Genehmigungsverfahren nach dem Bundes-Immissionsschutzgesetz (BImSchG)

Antragsteller: August Oppermann Kiesgewinnungs- und Vertriebs-GmbH
Anlage: Grauwackesteinbruch „Werk Schafhof“
Standort: 37297 Berkatal
Projekt: Erweiterung des bestehenden Steinbruchs um ca. 4,13 ha
Antrag vom: 21.05.2021, letzte Ergänzung 06/2023

Anlage 1, IO für die Ermittlung der Erschütterungseinwirkungen

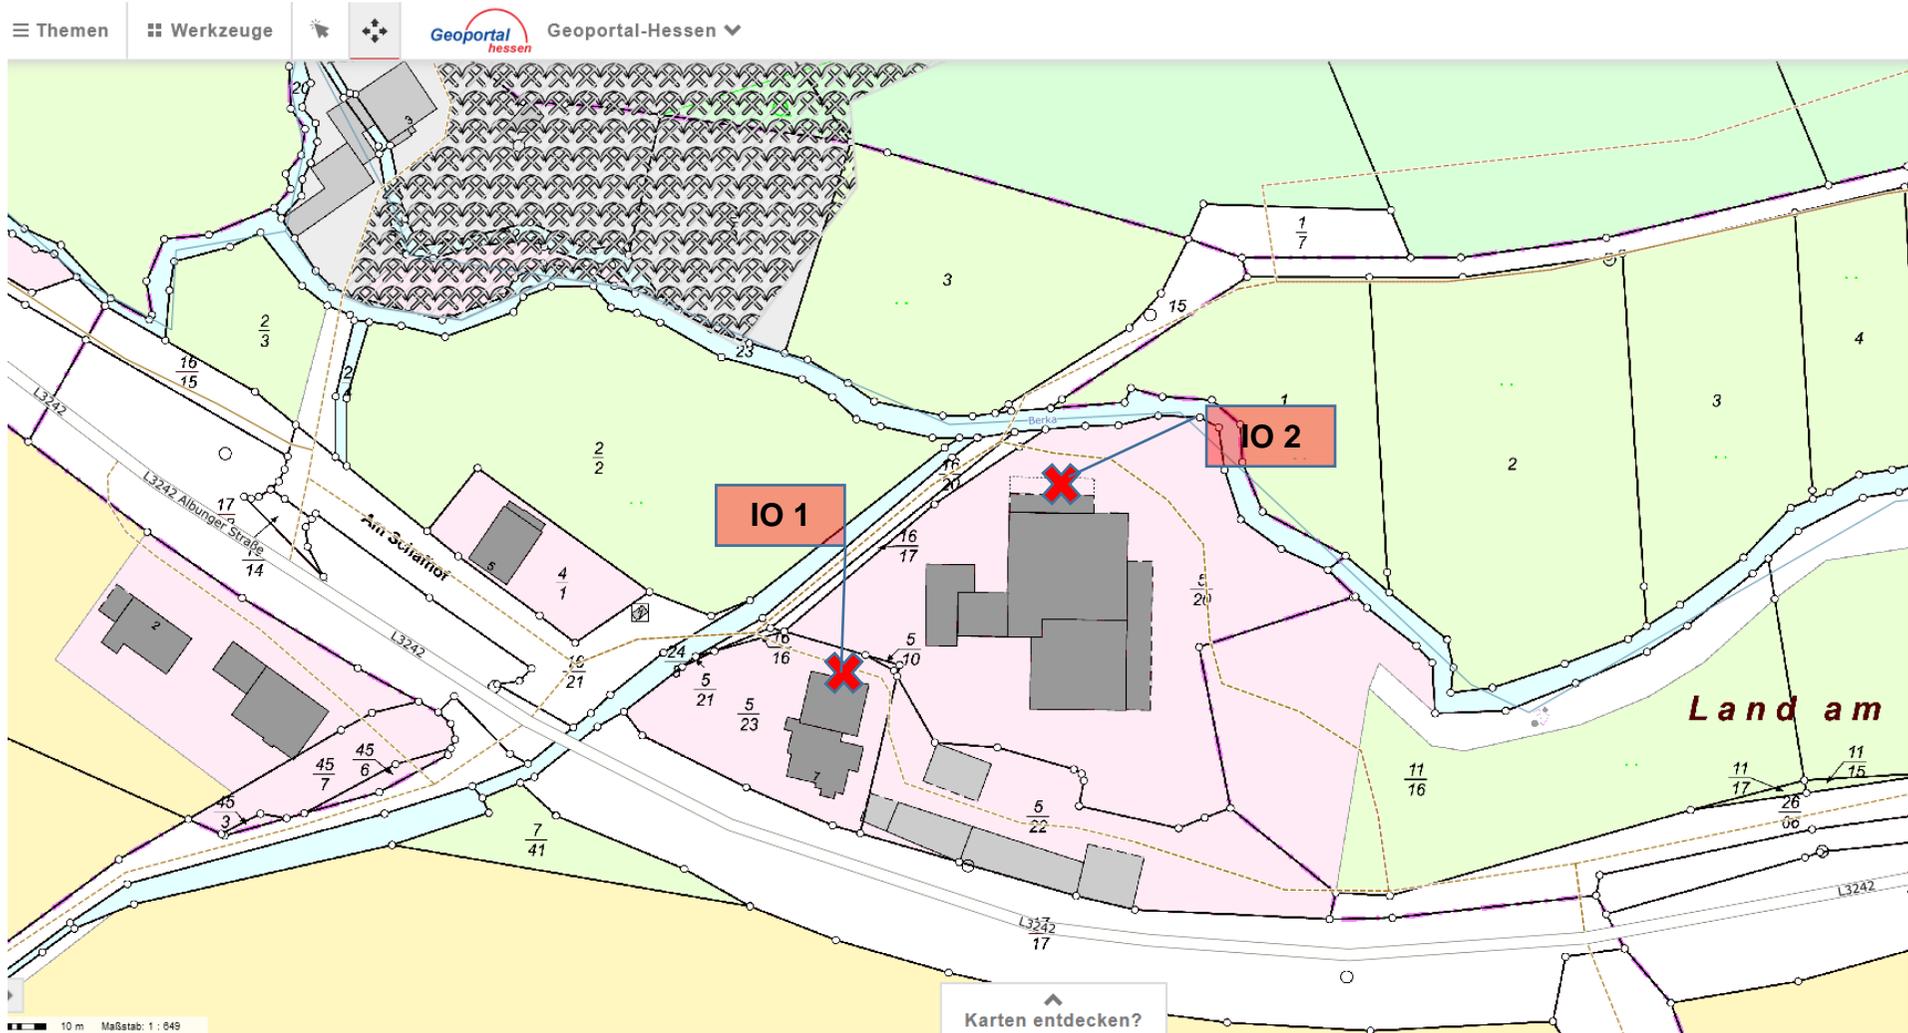
Als Immissionspunkte für die Beurteilung der auftretenden Schwinggeschwindigkeiten werden folgende Orte festgelegt (siehe auch Anlage 1):

- IO1 Gebäude Schafhof 7, 37297 Berkatal-Frankershausen (Flur 13, Flurstück 5/23)
- IO2 Gebäude auf Flur 13, Flurstück 5/20, 37297 Berkatal-Frankershausen
